Rapport de contrôle d'installations électriques à basse et à très basse tension

RÉF. 87/2026/76837/D01:1

DATE DU CONTRÔLE 17/07/2026 (15:20 - 16:09) **AGENT VISITEUR** Quentin Delhaye
ADRESSE DU CONTRÔLE Rue Obecq 69 - 1410 Waterloo **TYPE DE CONTRÔLE** Visite de contrôle (6.5.)

Schéma(s) unifilaire(s) de l'installation

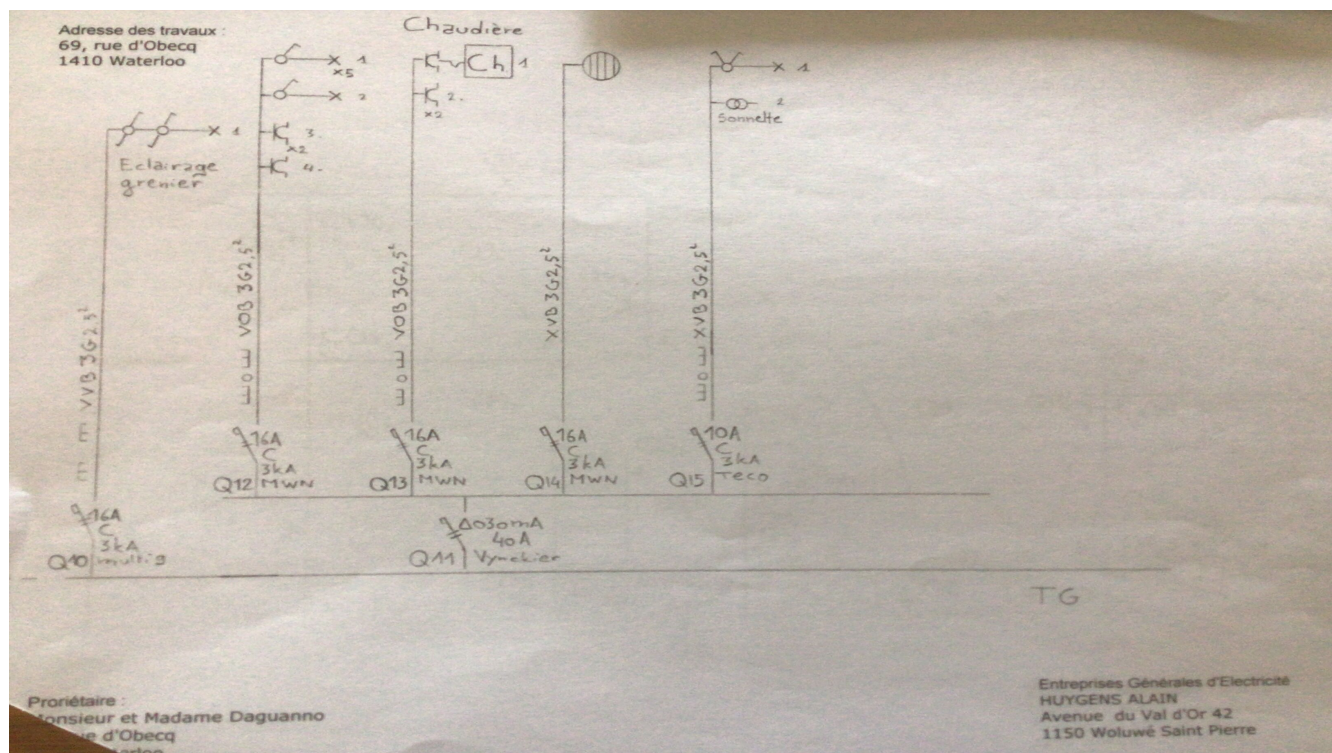
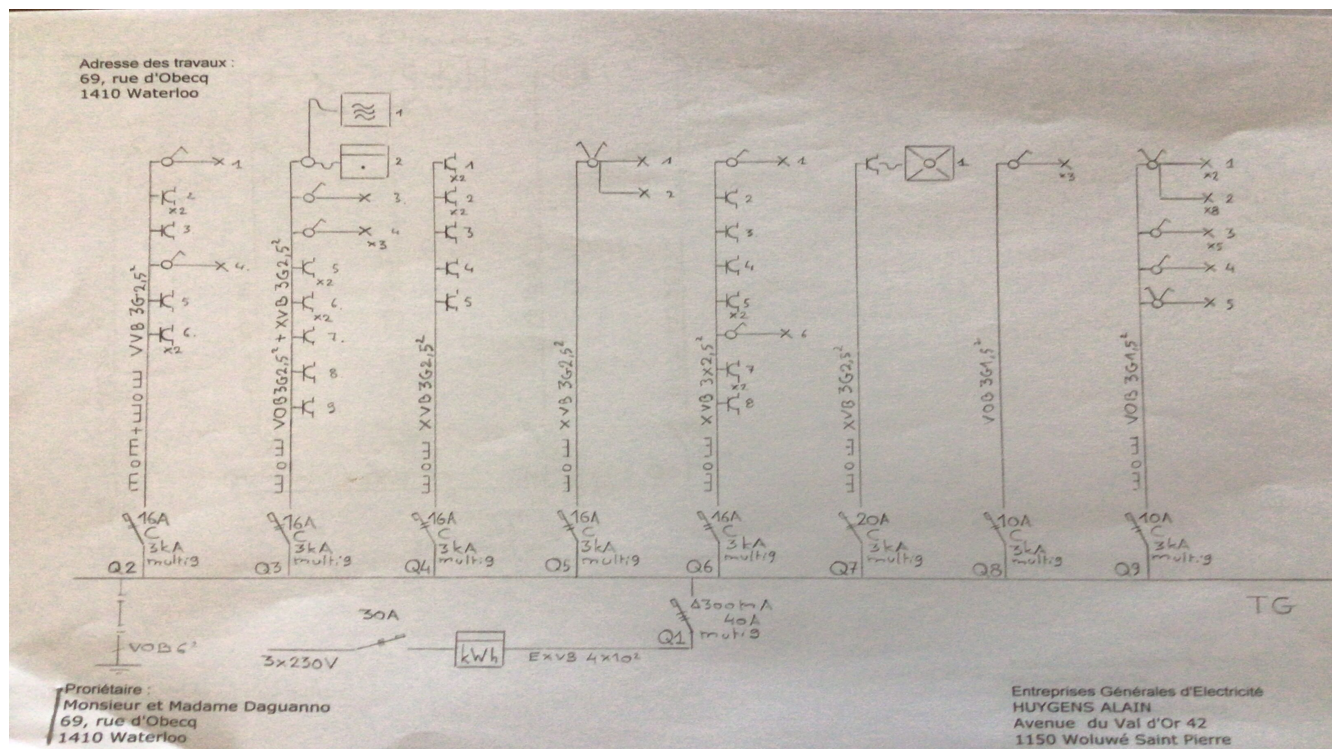
- Les schémas unifilaires et plans de position ne correspondent pas à la réalité. - 3.1.2.;6.4.6.;6.5.7.;9.1.2.
- Les canalisations principales d'eau et/ou de gaz internes au bâtiment, et/ou les colonnes principales du chauffage central et de climatisation et/ou les éléments métalliques fixes et accessibles qui font partie de la structure de la construction et/ou les autres éléments métalliques principaux ne sont pas connectés à la borne principale de terre. - 4.2.3.2.;5.4.4.1.;8.2.1.

- N'est pas renseigné sur les schémas unifilaires et plans de position l'adresse de l'installation, les coordonnées du responsable des travaux et du propriétaire. Ces derniers devront signer et dater ces schémas. - 3.1.2.;6.4.6.;6.5.7.;9.1.2.

- Les plans et schémas seront à adapter en fonction des travaux de mise en conformité qui seront réalisés.
- L'habitation étant meublée et les plans n'ayant pas été fournis, il se peut que tout n'a pu être vérifié.
- Les schémas unifilaires et plans de position doivent renseigner l'adresse de l'installation, les coordonnées du responsable des travaux et du propriétaire. Ces derniers devront signer et dater ces schémas.
- Lors d'une rénovation de l'installation électrique, les dérogations pourraient ne plus être appliquées.
